OBRA:
Loteamento Parque Industrial Sampaio - 4º aditamento 5ª fase

CONTÉM:
Planta síntese - situação actual (3º aditamento à 5ª fase do PL 1/2006)

CONTÉM:
Planta síntese operações - reconfiguração de estremas e integração artigo matricial 903

CONTÉM:
Planta síntese - proposta (4º aditamento à 5ª fase do PL 1/2006)

ESCALA:
1:2000

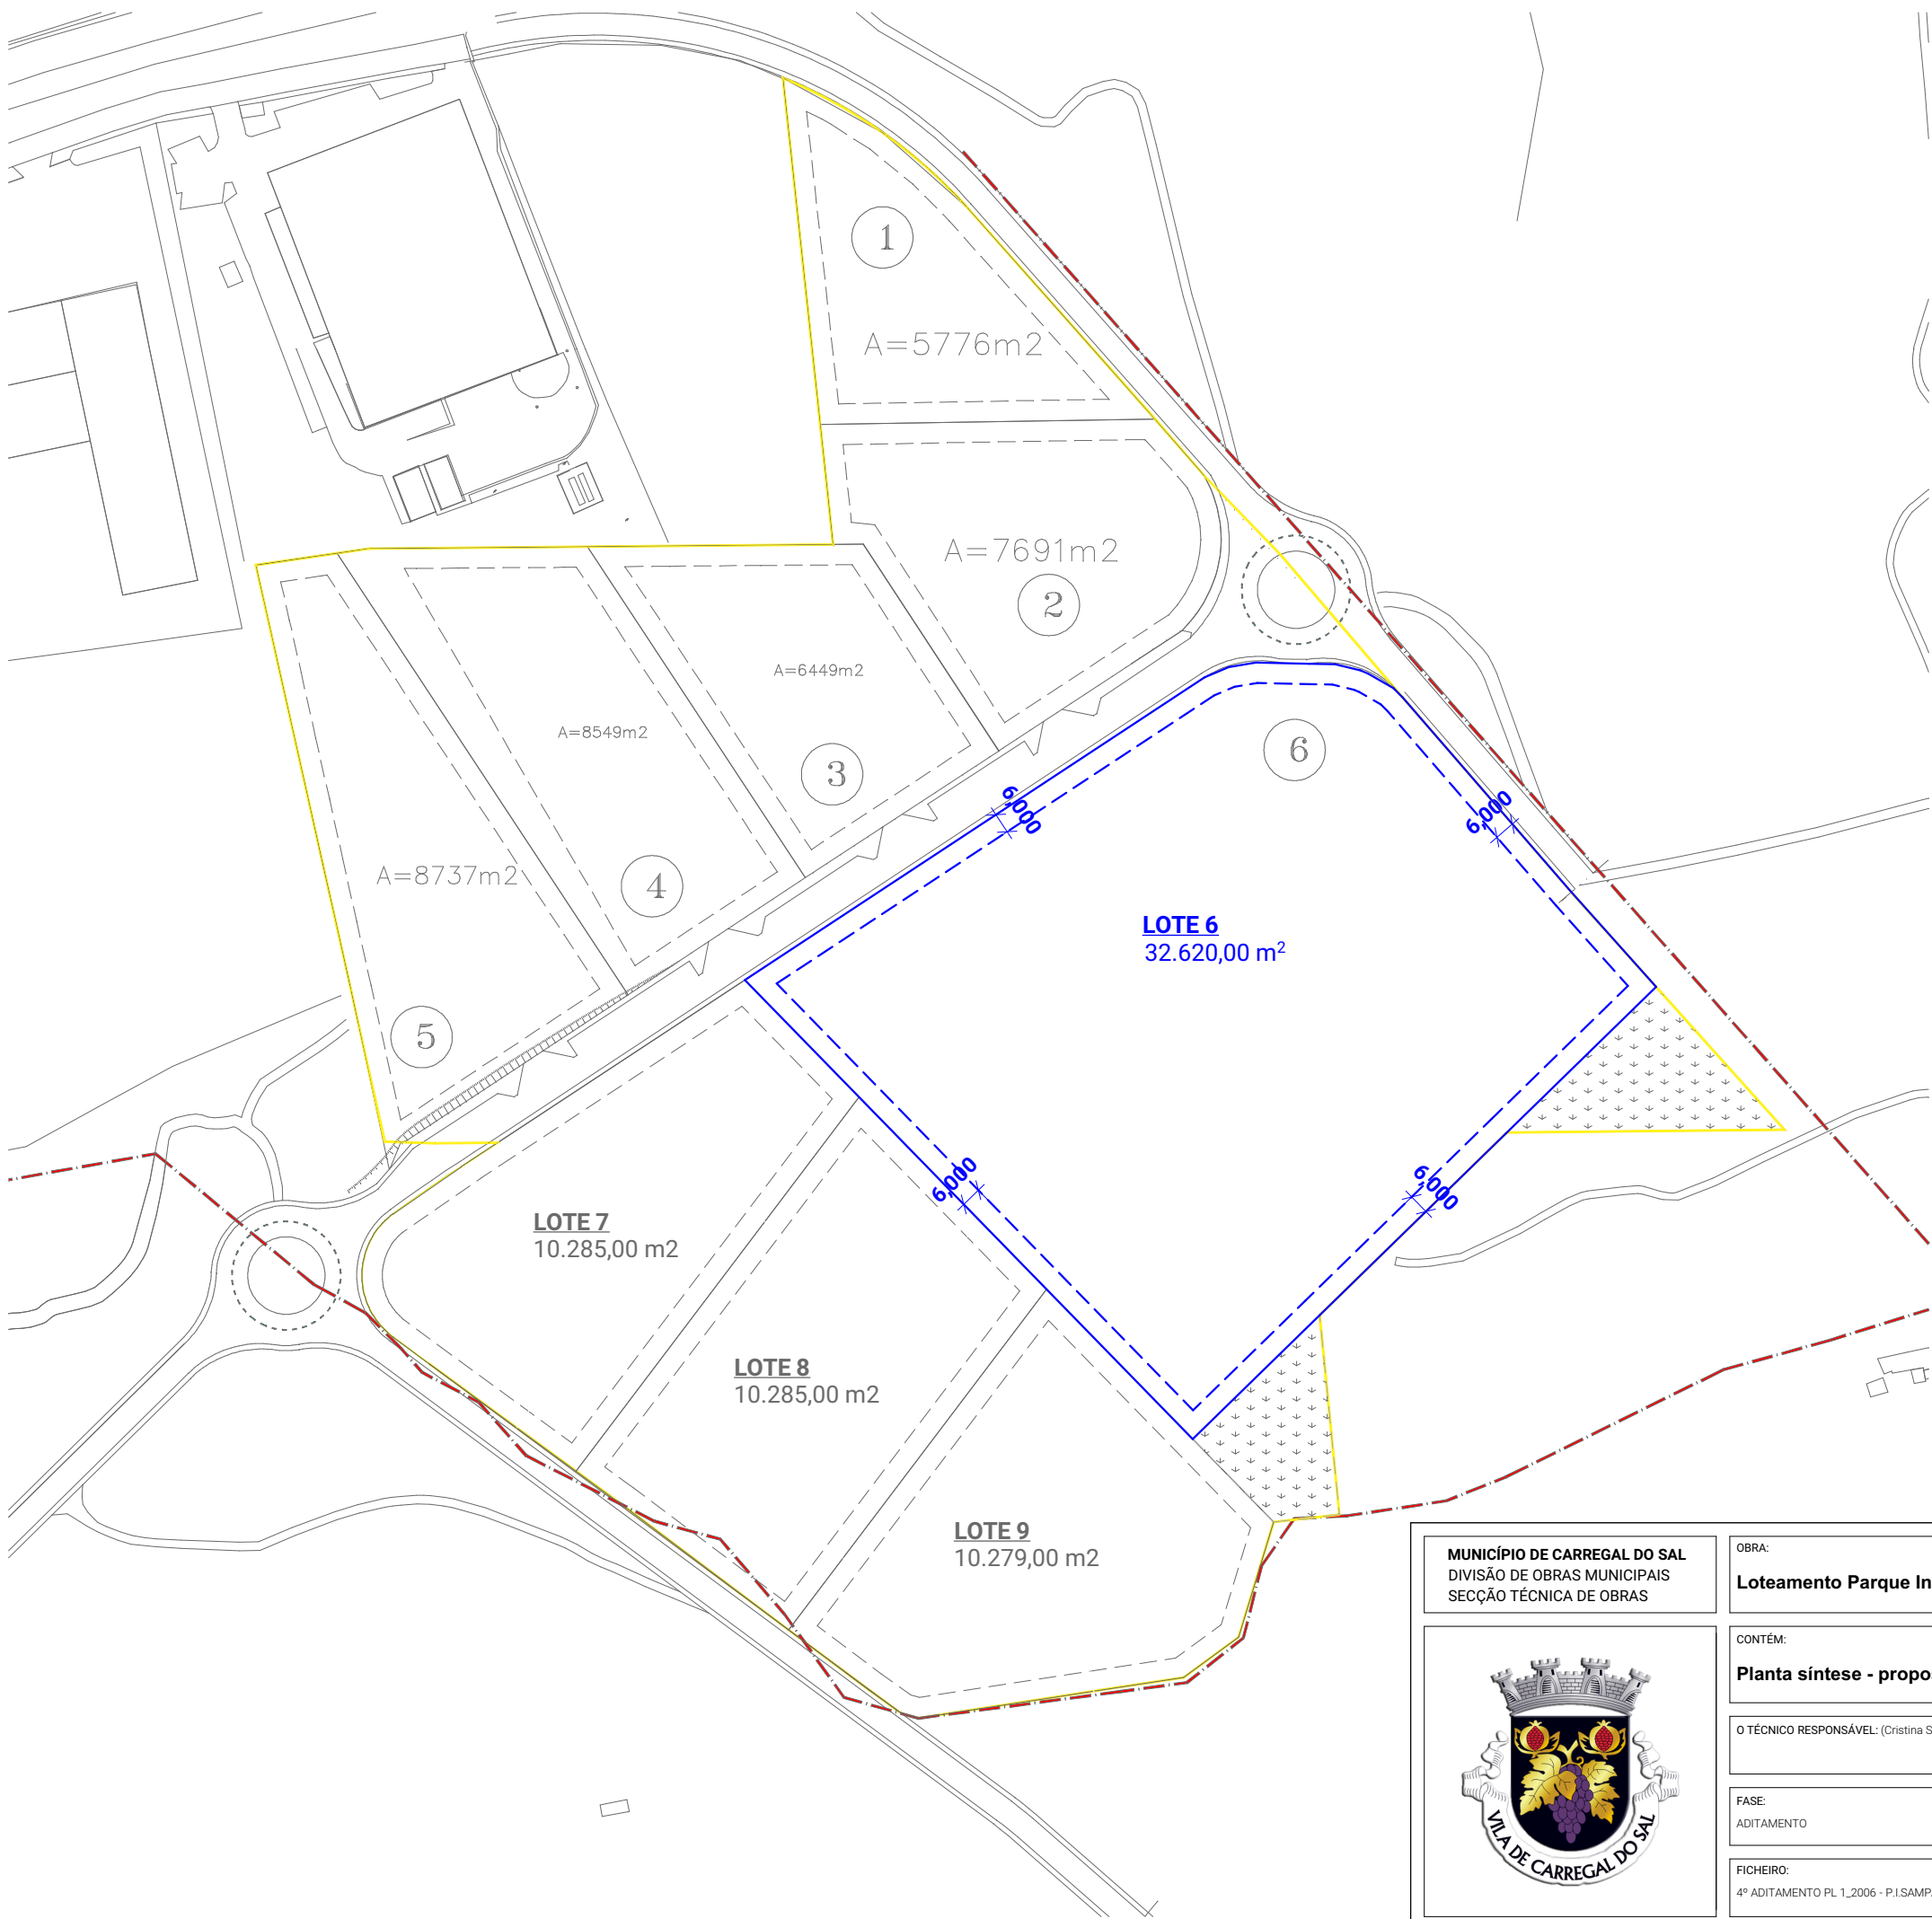
- LIMITE DO TERRENO
- ESPAÇO INDUSTRIAL
- LIMITE LOTE 6
- ESPAÇO VERDE A INTEGRAR NO LOTE 6
- ARTIGO 903 A INTEGRAR NO LOTE 6
- ÁREA A RETIRAR DO LOTE 6 PARA INTEGRAR EM ESPAÇOS VERDES
- ESPAÇOS VERDES

Nº LOTE	ÁREA LOTE (m²)	ÁREA IMPERM. (m²)
1	5.776,00	2.888,00
2	7.691,00	3.845,50
3	6.449,00	3.224,50
4	8.549,00	4.274,50
5	8.737,00	4.368,50
6	(30.420 - 1.470 + 1.655 + 2.015) 32.620,00	16.310,00
7	10.285,00	5.142,50
8	10.285,00	5.142,50
9	10.279,00	5.139,50
TOTAL	100.671,00	50.335,50

ÁREA TOTAL DO TERRENO A LOTEAR ____ 108 400 m² + 1 655m² = 110 055m²
ÁREA LOTEADA _____ 100 671 m²
ÁREA TOTAL DE IMPERMEABILIZAÇÃO _ 50 335,50 m²
ÁREA CEDÊNCIA
ARRUAMENTOS _____ 6 158m²
ESPAÇOS VERDES _____ 3 771m² - 2 015m² + 1 470m² = 3 226m²

Nº LOTE	ÁREA LOTE (m²)	ÁREA IMPERM. (m²)
1	5.776,00	2.888,00
2	7.691,00	3.845,50
3	6.449,00	3.224,50
4	8.549,00	4.274,50
5	8.737,00	4.368,50
6	32.620,00	16.310,00
7	10.285,00	5.142,50
8	10.285,00	5.142,50
9	10.279,00	5.139,50
TOTAL	100.671,00	50.335,50

ÁREA TOTAL DO TERRENO A LOTEAR ____ 110 055m²
ÁREA LOTEADA _____ 100 671 m²
ÁREA TOTAL DE IMPERMEABILIZAÇÃO _ 50 335,50 m²
ÁREA CEDÊNCIA
ARRUAMENTOS _____ 6 158m²
ESPAÇOS VERDES _____ 3 226m²
